# Nuovo impianto per la produzione di energia da fonte eolica nel Comune di Ballao (SU)

## INTEGRAZIONE WIND001.REL006A- VALUTAZIONE PRELIMINARE DI IMPATTO ACUSTICO

**Valutazione Previsionale di Impatto Acustico  
ai sensi della DGR della Regione Sardegna  
N. 62/9 del 14.11.2008**

### **INTEGRAZIONI ISTRUTTORIA**

Figura 2-1 – Esito verifiche catastali

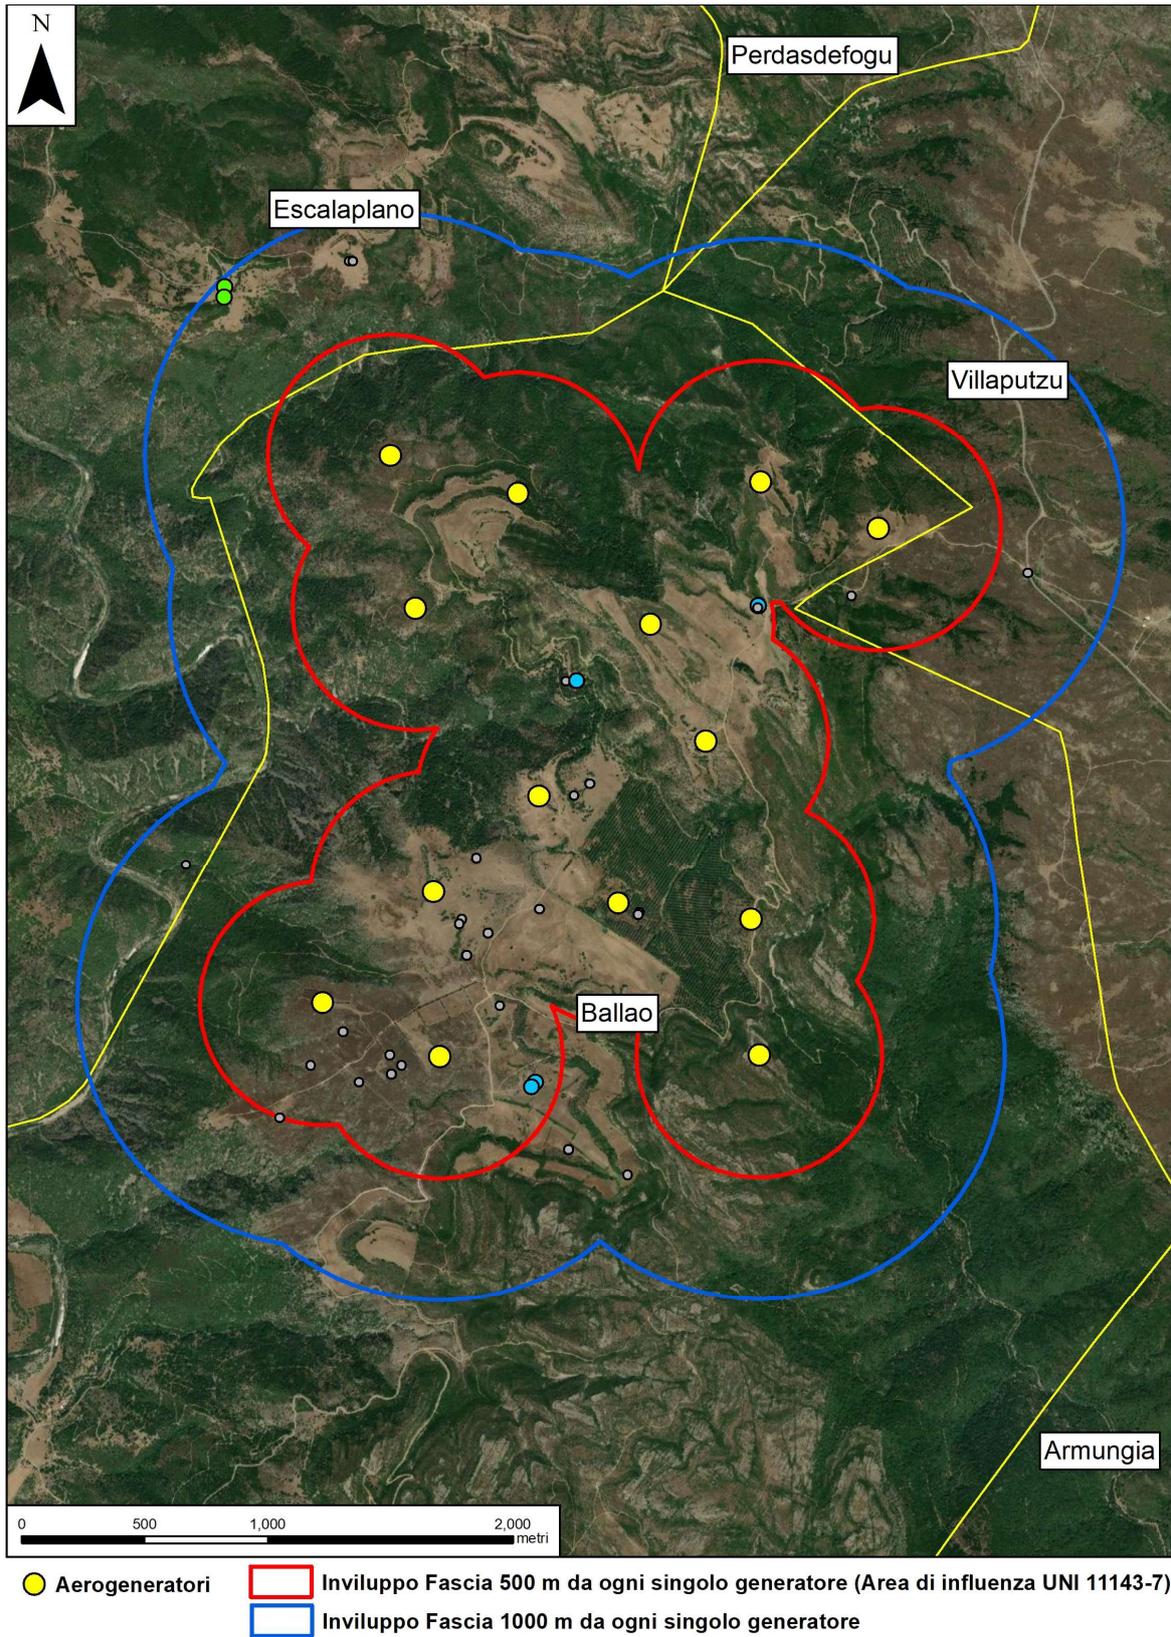
**2. Quesito 9.2: in relazione ai recettori è necessario che il proponente verifichi di aver considerato tutti quelli ubicati entro una distanza di almeno 1000 metri da ciascun aerogeneratore e che, per ognuno di essi, siano definiti in forma tabellare codice identificativo del recettore, comune di appartenenza, destinazione d'uso catastale, n dei piani del recettore, distanza dalla torre più vicina, valori limite.**

Al fine di dare piena ottemperanza a quanto richiesto è stata effettuata una verifica dei dati catastali e dello stato di fatto di tutti i ricettori ubicati nell'ambito di studio definito dall'involuppo delle distanze di 1000 m da ogni singolo aerogeneratore.

Gli esiti dell'analisi sono sintetizzati in forma grafica nella **Figura 2-1** da cui si evince che gli unici manufatti accatastati nell'ambito di studio afferiscono alle classi C/6 e D/10 di cui si riporta nel seguito la descrizione:

Figura 4-1 – Localizzazione campi fotovoltaici in prossimità del campo oggetto di approfondimento

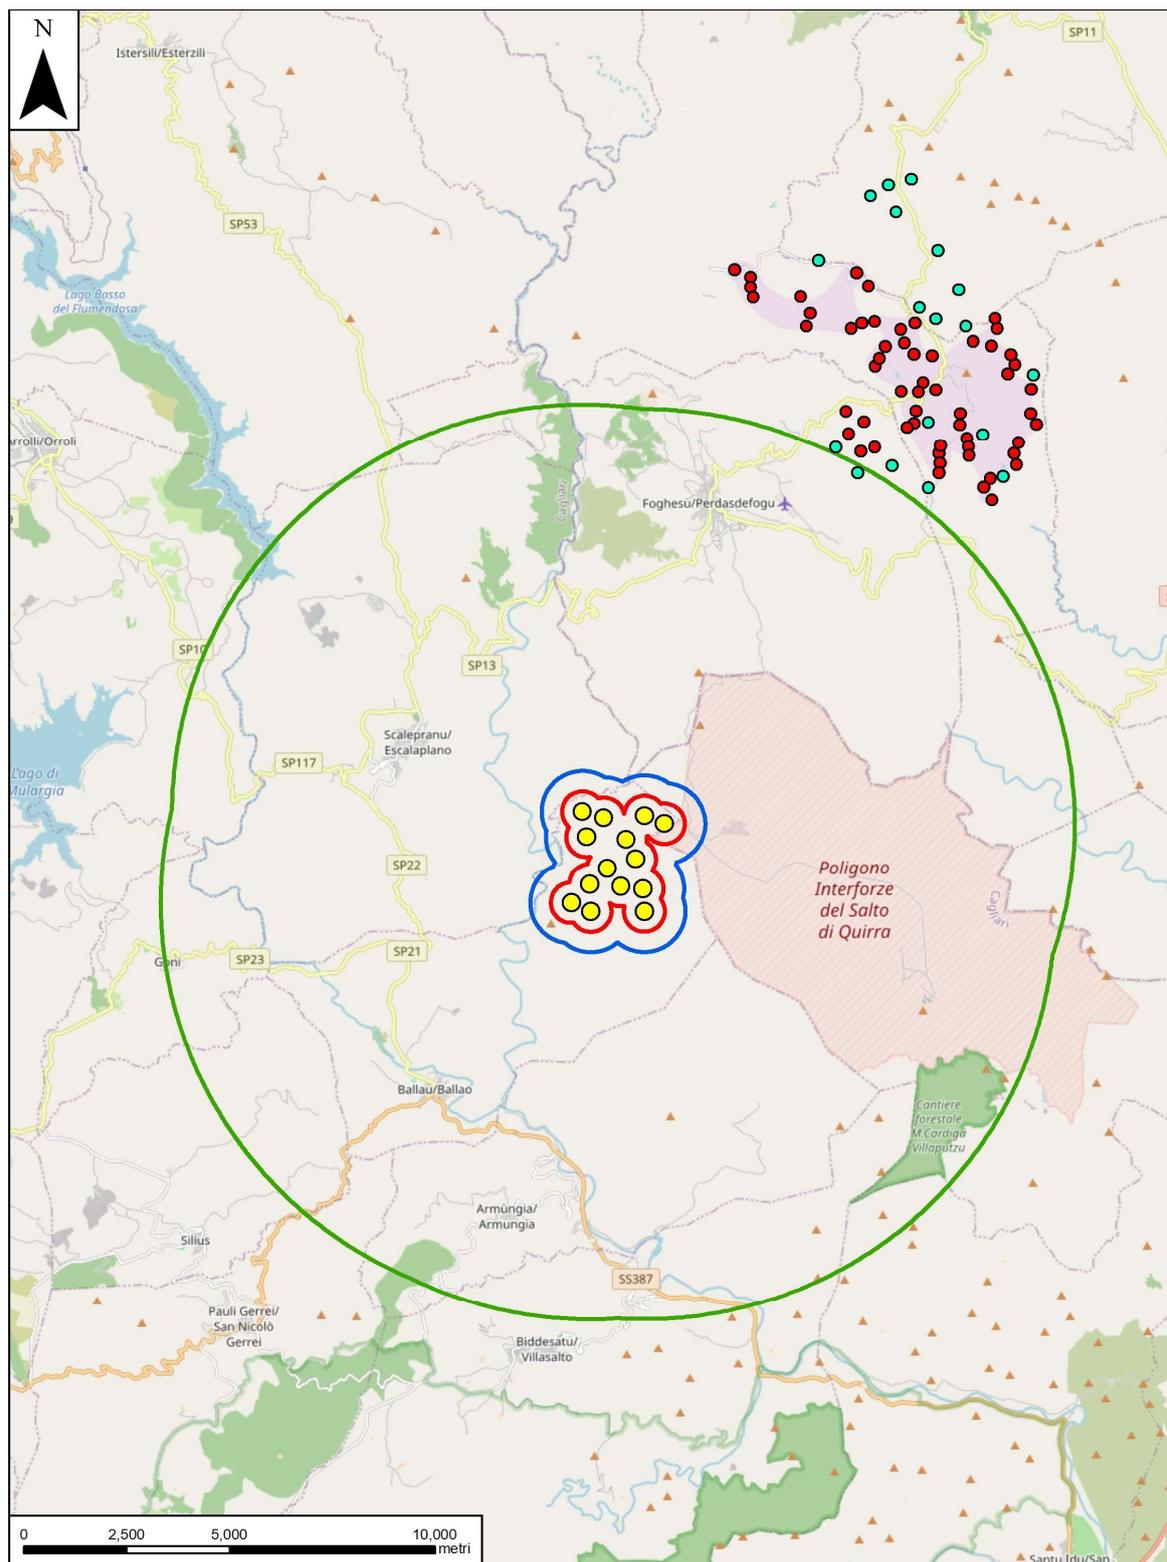
#### **4. Quesito 9.4: considerare altri parchi eolici nello studio**

Non risultano in attività o in progetto campi eolici nel raggio di 10 Km dal sistema riceettore potenzialmente interferito, come documentato in **Figura 4-1**. I campi maggiormente prossimi all'ambito di studio sono rappresentati dai Parchi Eolici in esercizio, "Ulassai e Maistu", e in progetto, "Boreas" e "Abbila", della Sardeolica, ubicati a nord est dell'ambito di studio ad una distanza di circa 10 km.

Per quanto riguarda le emissioni rumorose non sono pertanto prevedibili fenomeni di sovrapposizione degli effetti.
